「渦電流探傷試験、超音波探傷試験及び漏えい率試験に係る  
日本電気協会の規格の技術評価に関する日本電気協会への  
説明依頼事項(その1)」に対する回答

令和2年11月9日  
(一社)日本電気協会  
原子力規格委員会

2. JEAC4207-2016「軽水型原子力発電所用機器の供用期間中検査における超音波探傷試験規程」に関する説明依頼質問

図-3200-10 突合せ溶接継手に対する走査範囲 (体積試験範囲の厚さが  $T$  の場合)

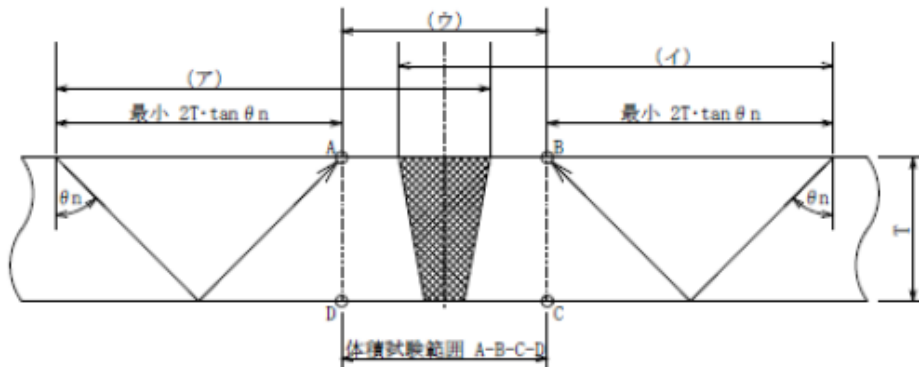
- 9) 「図-3200-10 突合せ溶接継手に対する走査範囲(体積試験範囲の厚さが T の場合)」の直射法で試験する場合において、走査範囲が(ア)及び(イ)の範囲では赤斜線で示す三角形の領域の超音波の伝播は1方向のみとなりますが、この妥当性について説明してください。また、一回反射法で試験する場合の(ア)の右端及び(イ)の左端の位置はそれぞれ B 点及び A 点に達していませんが、この妥当性についても説明してください(「図-4200-9 突合せ溶接継手に対する捜査範囲(体積試験範囲の厚さが T の場合)」についても同様)。

基本的な考え方として、溶接金属は2方向、隣接する熱影響部は1方向の探傷としています(3236 項、4245 項)。

図-3200-11 突合せ溶接継手に対する走査範囲 (体積試験範囲の厚さが  $T/3$  の場合)

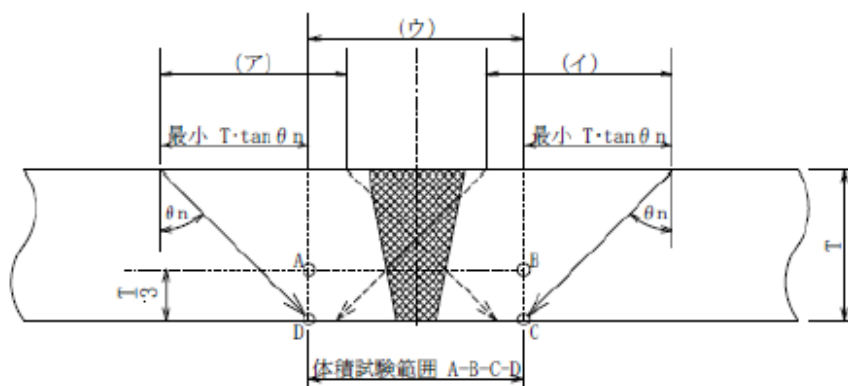
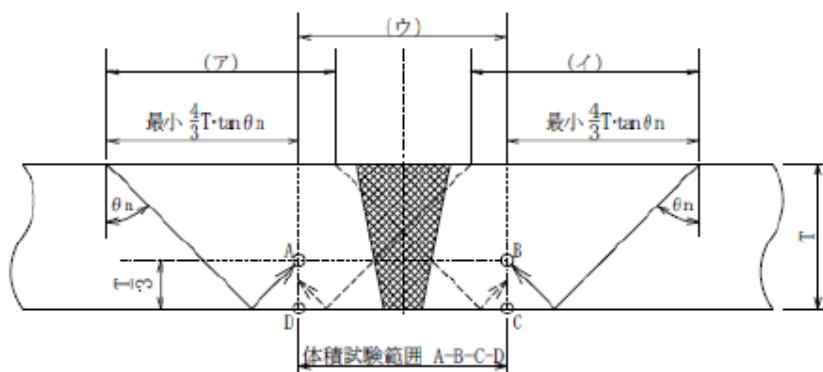
11) 「図-3200-11 突合せ溶接継手に対する走査範囲 (体積試験範囲の厚さが  $T/3$  の場合)」の直射法で試験する場合及び一回反射法で試験する場合において、走査範囲 (ア) 及び (イ) の範囲と試験範囲 A-B-C-D の関係 (特に A、B 点) について説明してください ((ア) の右端及び (イ) の左端からの超音波がそれぞれ B 点、A 点に達していない。)

(「図-4200-10 突合せ溶接継手に対する走査範囲(体積試験範囲の厚さが  $T/3$  の場合)」についても同様)。

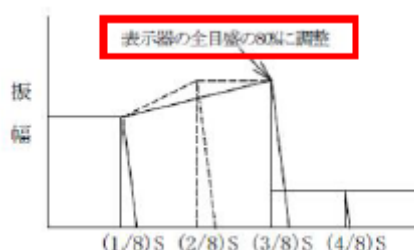
- 14) 「4200 配管の突合せ溶接継手」を縦波斜角で探傷する際に、「4252 基準感度の設定 (試験部の厚さが 25 mm 以下の場合) (図-4252-1)」において、「図-4252-1 突合せ溶接継手の基準感度の設定 (縦波斜角法で試験部の厚さが 25mm 以下の場合)」では、 $2/3T$  に相当する位置を境界に、 $T/2$  位置の横穴及び内表面のノッチからのエコー高さで DAC 曲線とされています。

一方、「図-4251-1 突合せ溶接継手の基準感度の設定 (縦波斜角法では試験部の厚さが 25 mm を超える場合)」では、 $3/4T$  位置の横穴があり、その位置を境界に横穴及び内表面のノッチからのエコー高さで DAC 曲線としています。

図-4251-1 も、測定値に基づくと、図の  $(2/6)S$  位置ではなく  $(2/8)S$  位置から右側は  $(4/8)S$  位置の振幅と同じにしない理由を説明してください (4331 (容器管台とセーフエンドとの異種金属突合せ溶接継手の場合)、4431 (SUS 鋳鋼の場合) も同様)。

図 4.1.2.3-1 試験体概略形状

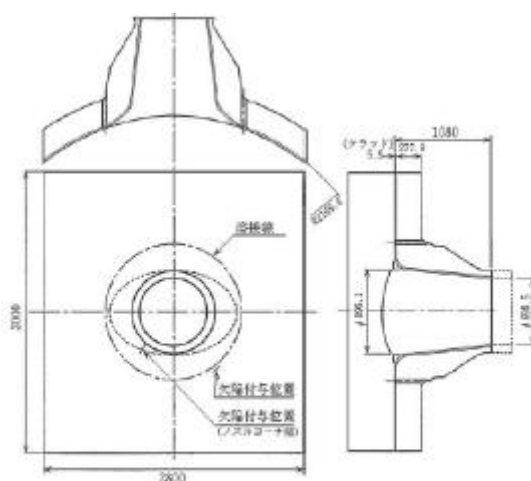
日本電気協会の変更前後比較表では「誤記訂正(898mm→698.5mm、UTS 報告書再確認)(正誤表発行済)」とあるが、正誤表では 698mm を正としています。UTS 報告書に記載された PWR の RPV 入口ノズルの試験体形状(下図)は、管台内面がテーパ状で胴の周方向断面では管台の胴内面側にも別の楕円状テーパが付いているので、管台内径 698.5mm では指定できません。また、管台内面の丸みの部分の曲率半径が 133mm も図では確認できないので妥当性を説明してください。

管台の丸みの部分の探傷方法を規定した 3420 項では、「管台内面の丸みの部分は、斜角法により容器の外表面又は内面から試験を行う。試験部への超音波の入射方向は、胴又は鏡の内径と管台の内径とが丸みで交わる部分を管台の内径にそって結んだ円(以下「管台のコーナ円」という)に対して接線方向又は法線方向のいずれかとする。」と規定しているが、上図の 2 段テーパ付き管台のような特殊形状の場合の探傷範囲と探傷方法を説明してください。

図-3200-11 突合せ溶接継手に対する走査範囲 (体積試験範囲の厚さが  $T/3$  の場合)

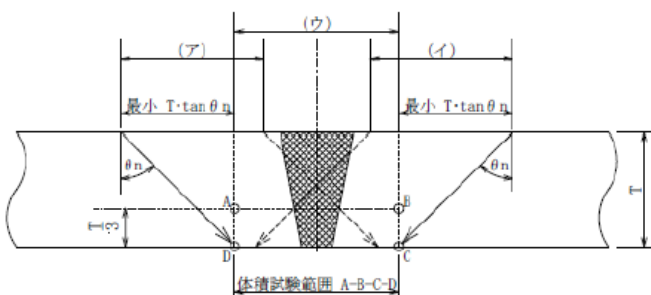
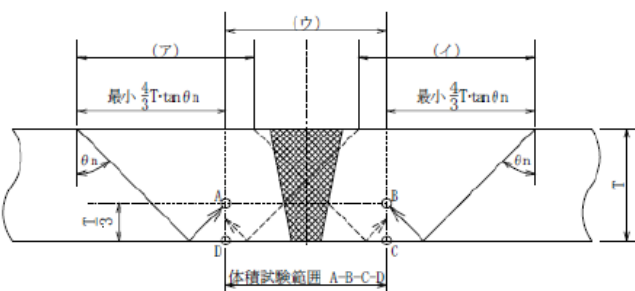
11) 「図-3200-11 突合せ溶接継手に対する走査範囲(体積試験範囲の厚さが $T/3$ の場合)」の直射法で試験する場合及び一回反射法で試験する場合において、走査範囲(ア)及び(イ)の範囲と試験範囲 A-B-C-D の関係(特に A、B 点)について説明してください((ア)の右端及び(イ)の左端からの超音波がそれぞれ B 点、A 点に達していない。)(「図-4200-10 突合せ溶接継手に対する走査範囲(体積試験範囲の厚さが  $T/3$  の場合)」についても同様)。

A-B-C-D は維持規格で定められている検査体積を示しています。質問 9)にもある通り、溶接金属は2方向、隣接する熱影響部は1方向の探傷としています(3236 項、4245 項)。つまり(ア)の右端、(イ)の左端は、検査体積にある溶接金属について直射ビームが通過するように設定しています。

なお、現在審議を進めている改定版では、上記がわかりやすいような図に変更することを検討しています。

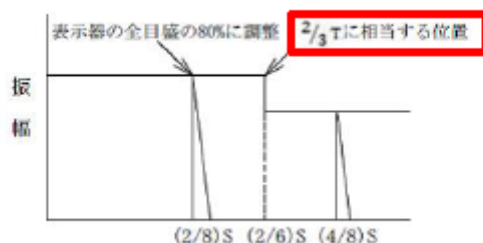
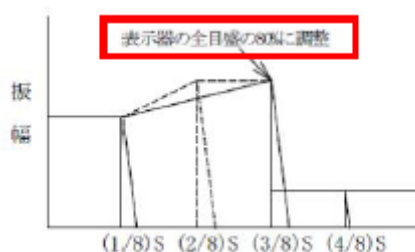
14) 「4200 配管の突合せ溶接継手」を縦波斜角で探傷する際に、「4252 基準感度の設定 (試験部の厚さが 25 mm 以下の場合) (図-4252-1)」において、「図-4252-1 突合せ溶接継手の基準感度の設定 (縦波斜角法で試験部の厚さが 25mm 以下の場合)」では、 $2/3T$  に相当する位置を境界に、 $T/2$  位置の横穴及び内表面のノッチからのエコー高さで DAC 曲線とされています。

一方、「図-4251-1 突合せ溶接継手の基準感度の設定 (縦波斜角法では試験部の厚さが 25 mm を超える場合)」では、 $3/4T$  位置の横穴があり、その位置を境界に横穴及び内表面のノッチからのエコー高さで DAC 曲線としています。

図-4251-1 も、測定値に基づくと、図の  $(2/6)S$  位置ではなく  $(2/8)S$  位置から右側は  $(4/8)S$  位置の振幅と同じにしない理由を説明してください (4331 (容器管台とセーフエンドとの異種金属突合せ溶接継手の場合)、4431 (SUS 鋳鋼の場合) も同様)。

縦波探傷を用いた場合には、ノッチのような角部の反射効率 (エコー高さ) が大きく影響を受けます。つまり内面開口きずか内在きずかによって評価を分ける必要があります。

25mm 以下の場合では、 $2/8S$  より右側をすべて内面開口欠陥として評価した場合には、放射源位置の測定誤差を考慮してもかなり広い範囲で内面開口欠陥として分類してしまうことになり、実際の放射源を適切に評価しているとは言い難いものになってしまいます。そこで維持規格での内面  $1/3$  探傷の考え方を取り入れて  $1/3T$  までを内面開口放射源と仮定することにしました。

25mm を超える場合は、校正用横穴が設けられている位置に合わせた方が、DAC 線を描くときにわかりやすいため、 $3/8S$  までとしています。

図 4.1.2.3-1 試験体概略形状

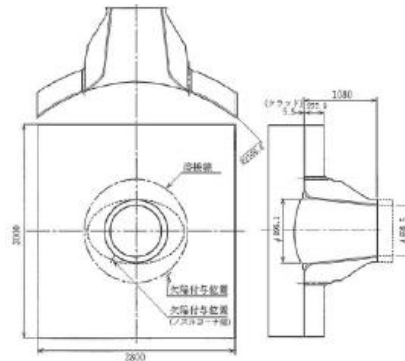
日本電気協会の変更前後比較表では「誤記訂正(898mm→698.5mm、UTS 報告書再確認)(正誤表発行済)」とあるが、正誤表では 698mm を正としています。UTS 報告書に記載された PWR の RPV 入口ノズルの試験体形状(下図)は、管台内面がテーパ状で胴の周方向断面では管台の胴内面側にも別の楕円状テーパが付いているので、管台内径 698.5mm では指定できません。また、管台内面の丸みの部分の曲率半径が 133mm も図では確認できないので妥当性を説明してください。

管台の丸みの部分の探傷方法を規定した 3420 項では、「管台内面の丸みの部分は、斜角法により容器の外表面又は内面から試験を行う。試験部への超音波の入射方向は、胴又は鏡の内径と管台の内径とが丸みで交わる部分を管台の内径にそって結んだ円(以下「管台のコーナ円」という)に対して接線方向又は法線方向のいずれかとする。」と規定しているが、上図の 2 段テーパ付き管台のような特殊形状の場合の探傷範囲と探傷方法を説明してください。

UTS で実証された範囲として、同報告書に記載の値を記載しています。正誤表では有効数値の観点でそこまでの記述は必要ないとして 698 としましたが、UTS 報告書との整合性に関する議論があり、報告書に記載の 698.5 としました。テーパ形状の部分の内径の記述としてのご指摘はその通りですが、他の記載がないため公称内径として記載しています。なお管台内面の丸みの部分の曲率半径については、表 4.8.3.12 に記載があります。

管台内面の丸みの部分を内面側から探傷する場合には、一般的には接線方向にビームを入射します。探傷範囲については維持規格で定めるものであり、JEAC4207 としては回答しかねます。

図-A-1400-2 タンデム法

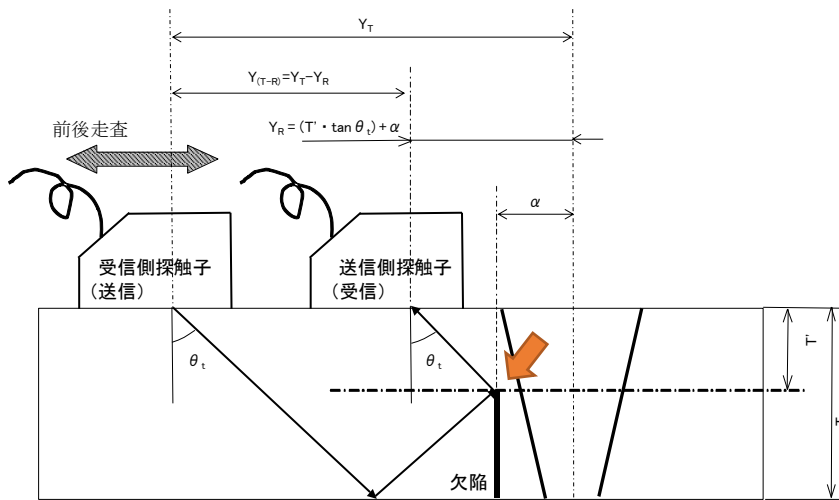
35) 「A-3620 タンデム法による測定」(2)の「a.受信側探触子の配置」(a)に規定する「深さ方向に設定する交点位置」について、「図-A-1400-2 タンデム法」を用いて説明してください。

「深さ方向に設定する交点位置」とは、図-A-1400-2 で示す  $T'$ (一点鎖線)の深さと、きず位置( $\alpha$ )の交点のことです。一般的には板厚( $T$ )の中央( $T'=0.5T$ )に設定することで、きずの大きな深さを推定することができます。
